Q: Wat zijn de verschillen tussen een EHV+ CPU met ROM VERS 3.4.4.4 en 3.4.4.3?
A: Dit document geeft hier uitleg over.

EHV+ CPU's voorzien van firmware 3.4.4.4 en hoger ondersteunen de EtherCAT Master functionaliteit op de ingebouwde ethernet poort.

Gateway.cfg t/m 3.4.4.3:

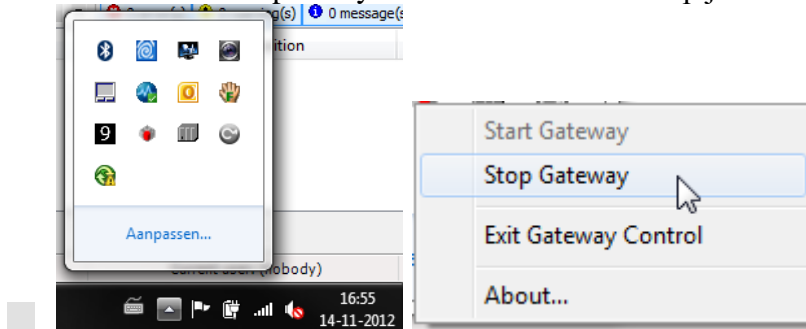
Omdat de EHV+ CPU's met firmware 3.4.4.3 **Half Duplex USB** en de EHV+ CPU's vanaf firmware 3.4.4.4 **Full Duplex USB** communicatie ondersteunen is het noodzakelijk een instelling in de CODESYS Gateway te wijzigen als je met een USB kabel met de CPU wilt communiceren.

Hiervoor dient het Gateway.cfg bestand in de directory "...\\3S CoDeSys\\GatewayPLC\\" of als volgt aangepast te worden:

```
[CmpBlkDrvUsb]
0.Name=CmpUsbMpdUsbLib
0.Dev.0.Name=UsbLibDev0
0.Dev.0.VendorId=0x04A4
0.Dev.0.DeviceId=0x0099
0.Dev.0.Config=1
0.Dev.0.Interface=0
0.Dev.0.EndpointIn=0x82
0.Dev.0.EndpointOut=1
0.Dev.0.HalfDuplexAutoNegotiate=1
```

```
[CmpBlkDrvUsb]
0.Name=CmpUsbMpdUsbLib
0.Dev.0.Name=UsbLibDev0
0.Dev.0.VendorId=0x04A4
0.Dev.0.DeviceId=0x0099
0.Dev.0.Config=1
0.Dev.0.Interface=0
0.Dev.0.EndpointIn=0x82
0.Dev.0.EndpointOut=1
0.Dev.0.HalfDuplexAutoNegotiate=0
```

Na de aanpassing dient de CODESYS Gateway een keer gestopt en opnieuw gestart te worden.
